**Avis sur le projet de centrale photovoltaïque au sol au lieu-dit
« Nozières » à Peyre-en-Aubrac (Lozère)**

N°Saisine : 2024-13458

N°MRAe : 2024APO98

Avis émis le 22 août 2024

Figure 4 : évaluation des enjeux faunistiques de l'aire d'étude (source – El p 118)

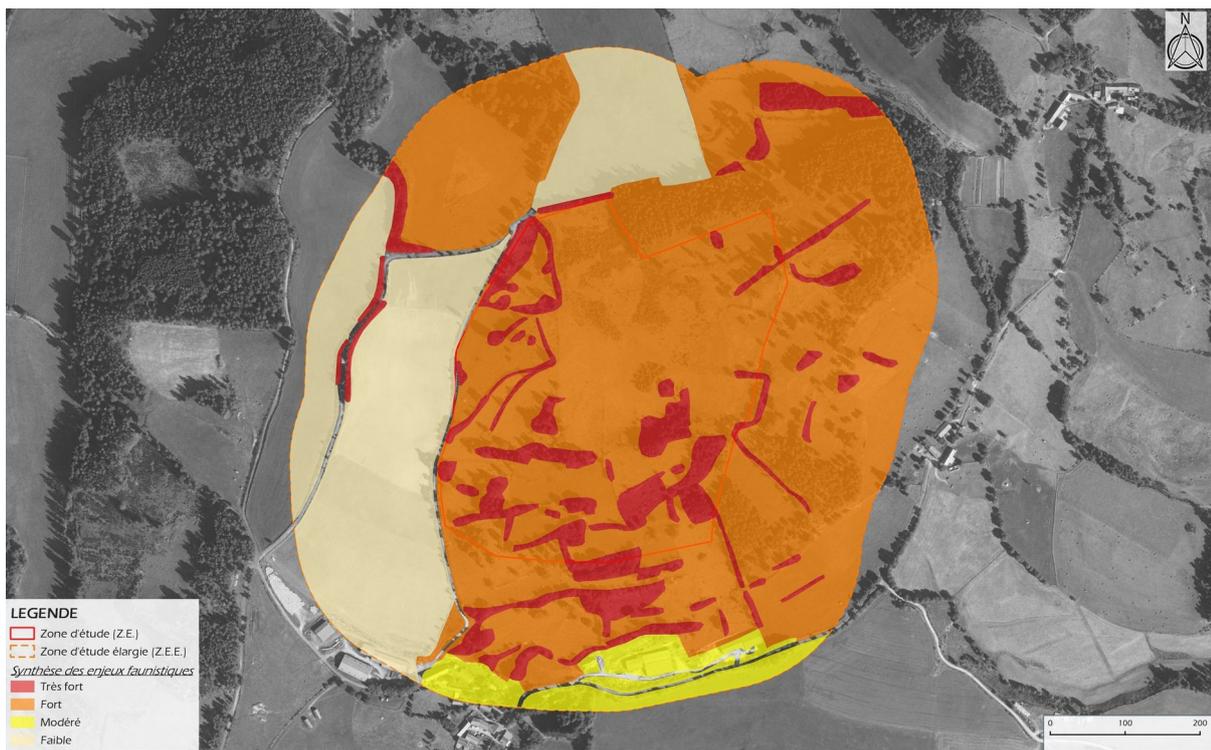
Cependant, l'étude d'impact indique, d'une part, que 1,6 ha exploités ont fait l'objet d'une étude de compensation agricole et d'autre part, montre que l'arrêt de l'activité de la carrière en 2003, suivi d'une remise en état, a permis la reconquête d'habitats naturels qui présentent un intérêt écologique et qui constituent des habitats favorables à une faune patrimoniale à enjeux élevés (insectes, oiseaux, reptiles, chiroptères). Sur l'ensemble de la surface concernée, les enjeux faunistiques sont jugés « *forts* » ou « *très forts* » (cf figure 4, paragraphe 3.1.).

Plusieurs petites mares temporaires sont présentes au droit de la zone d'emprise du projet et accueillent la reproduction d'espèces pionnières, notamment le Crapaud calamite. Elles ne font pas l'objet d'une prise en compte particulière dans l'évaluation des impacts, ni de mesures associées.
